Alexander Schleicher
 - Segelflugzeugbau -
 Poppenhausen/Wasserk.

Änderung Nr. 12
 Luftfahrtgerät K 8
 L - 216

Benennung: Abstützung des vorderen Seitenflossenanschlusses.

M = 1:100

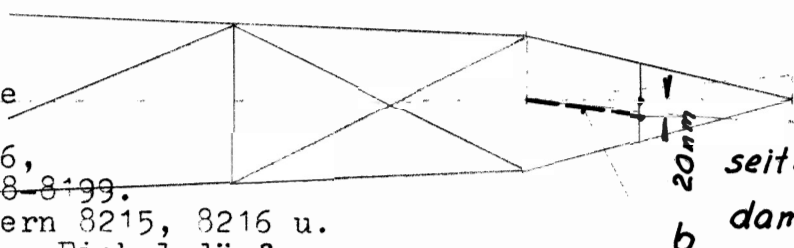
Begründung: Durch harte Spornstöße können Deformationen der Rumpfobergurte entstehen, die bei ungenügender Kontrolle die Sicherheit des automatischen Höhenruderanschlusses gefährden können.

Das Rumpferüst wird durch das mit "b" bezeichnete Rohr $10 \text{ } \phi \times 0,5$ ergänzt.

*seitlich versetzt,
 damit Stoßstange
 frei geht.*

Zeichnung Nr. L-216.11-
 S 5 ergänzen
